Template for comments and secretariat observations

Date: 2015-11-04	Document: <b>Ontw. NPR 9998</b>	Project:
------------------	---------------------------------	----------

Response Spectrum (Fig 3.2)

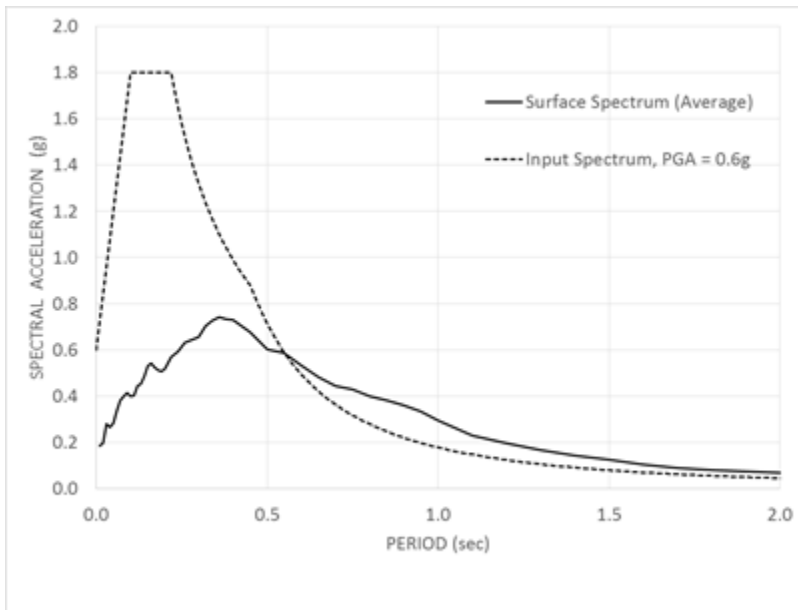
It seems to be rather conservative; the dynamic amplification factor is 3 (20% higher than the value in EN1998-1), unless observed data is supporting the high value of the dynamic amplification factor.

When site response analyses are undertaken the shape of the spectrum is affected. This is not captured by the current spectral shape either for low PGA (0.1g) or high PGA (0.6g), as is shown in the figures below.

Nr.	MB/NC <sup>1</sup>	Clause/ Subclause	Paragraph/ Figure/ Table/	Type of comment <sup>2</sup>	Comments	Proposed change	Observations of the secretariat
					<p>either for low PGA (0.1g) or high PGA (0.6g).</p> <p>Response Spectrum (Fig 3.2)</p> <p><b>This spectrum may be appropriate for 'stiff soil' sites, but is not appropriate for sites with soft surface soils which cover much of the Groningen region</b></p> <p><math>a_g</math> is the ground acceleration design value at ground level (<math>a_g = \gamma_l \cdot a_gR</math>);</p> <p><b>Peak ground; note that <math>a_g</math> is in fractions of g in Figure 3.1 and <math>S_a(T)</math> is in <math>m/s^2</math>; this means that the values of the map shall be multiplied with <math>9.81 m/s^2</math> and then applied in the relations.</b></p>		
89		3.2.2.2	Tabel 3.2	te	De neergaande tak van de responsecurve is zeer stijf, hierdoor is een goede inschatting van de stijfheid van de constructie van groot belang. Zeker omdat de natuur van de ontwerper is om de stijfheid laag in te schatten. Bovendien is de response voor gebouw met $T > 0,45s$ (in vervormingen) constant, in deze regio is een verlaging van de stijfheid van de constructie ook direct een evenredige verlaging van de kracht. Hiermee kan de ontwerper de response in grote mate reduceren totdat de seismische belasting nihil wordt.	Responsecurve minder stijf maken (vergroten $T_d$ ), en het instellen van een ondergrens van de response, zoals de factor beta in EN-1998-1 (3.2.2.5).	Spectrum wordt herzien

Figure 3 a and b

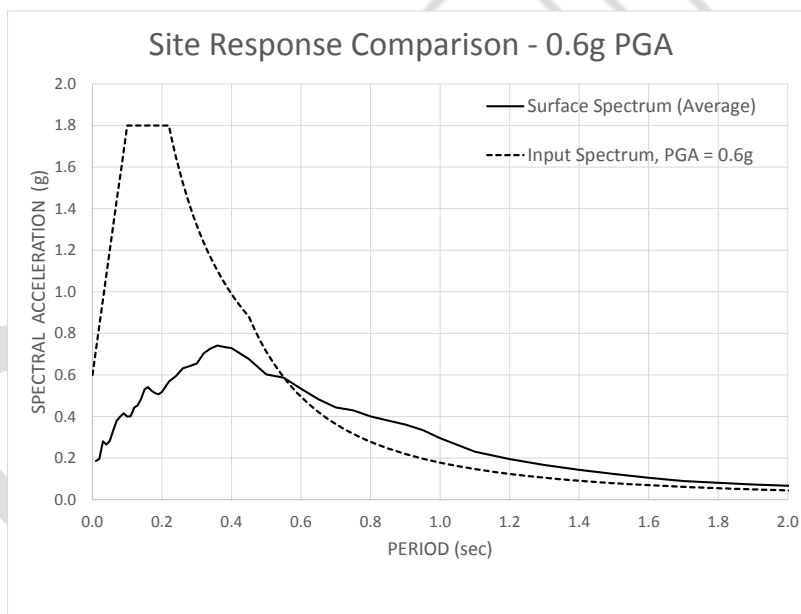
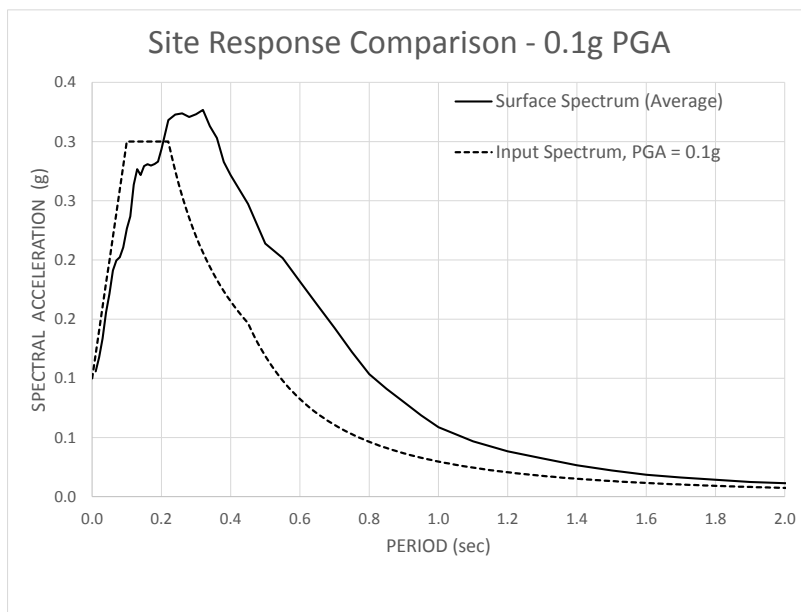
Figure 3 compares the average horizontal surface spectrum and the input (half-space) spectra for input PGA levels of 0.1g and 0.6g.

Figure 4

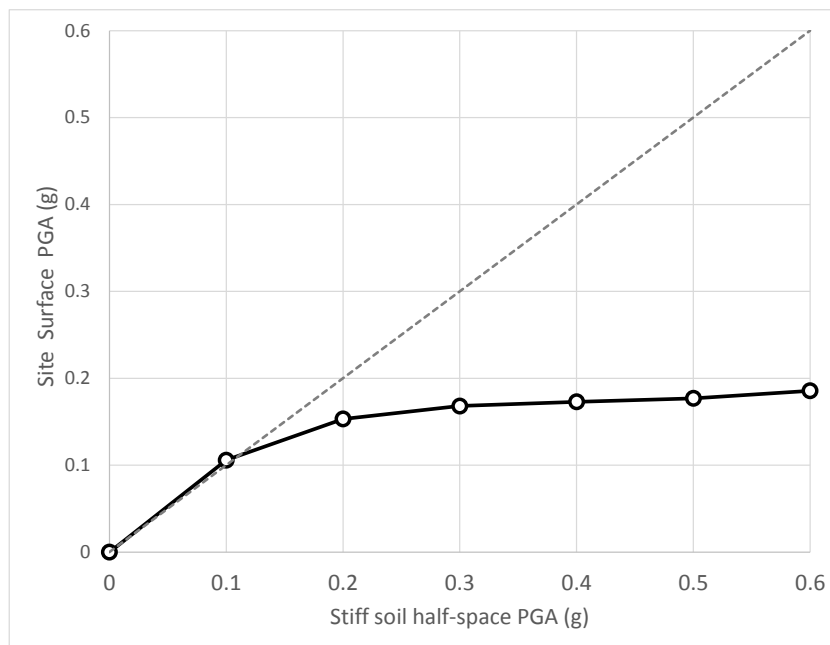
Figure 4 shows the how peak ground acceleration at the soil surface varies as the half-space PGA increases. It is seen that surface PGA does not exceed 0.2g even when half-space (map) PGA reaches 0.6g.

Figure 5

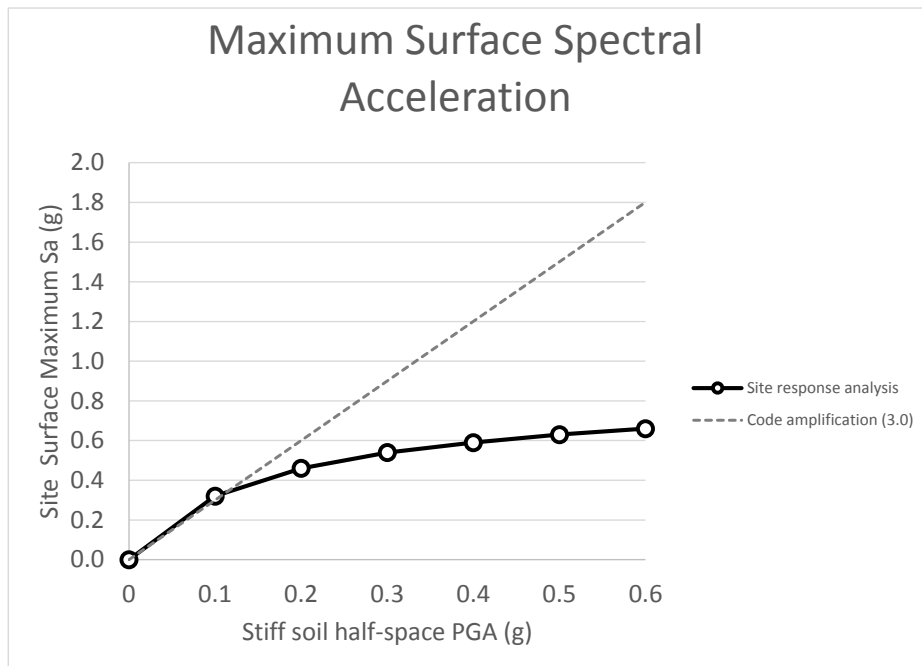
Figure 5 shows the ground surface maximum spectral acceleration (the spectral acceleration plateau value) as half-space (map) PGA increases. For the NPR spectrum the spectral acceleration plateau is 3.0 times the map PGA value. It is seen that this becomes very conservative for PGA values above about 0.2g.

Figure 1 Definition of structural behaviour factor,  $q$

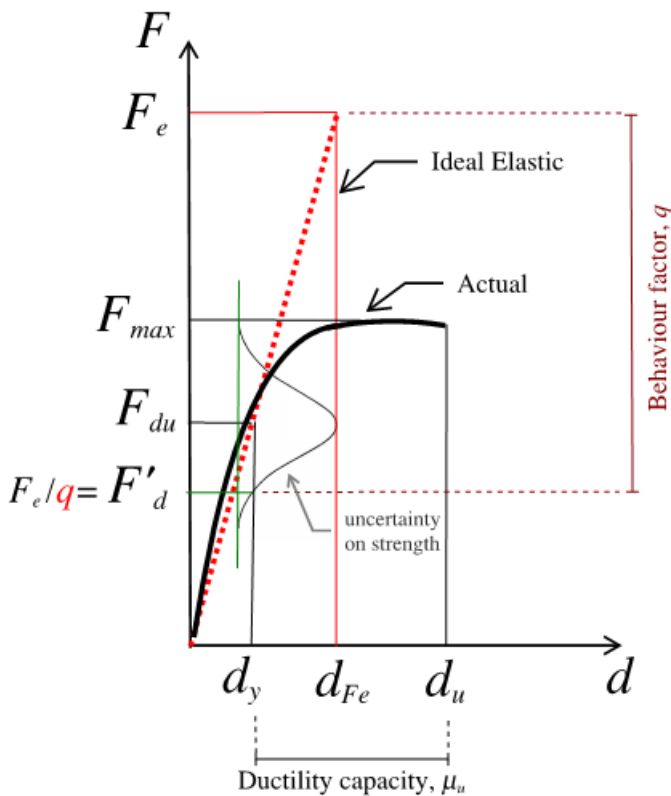
Figure 1 shows an idealised seismic pushover curve for a structure, showing the total force the building can resist ( $F$ ) versus the displacement at roof level ( $d$ ). It also shows the ideal elastic response, and indicates the ‘design strength’ that would be used in the case of elastic design with  $q$  factor.

The code uses  $q$  as a ratio of strengths, not of deformations, and so it is not defined as a measure of ductility. Figure 1 shows that ductility ratio  $\mu_u$  is not directly related to  $q$  at all. It is useful to interpret the  $q$  factor as made of three principal components:
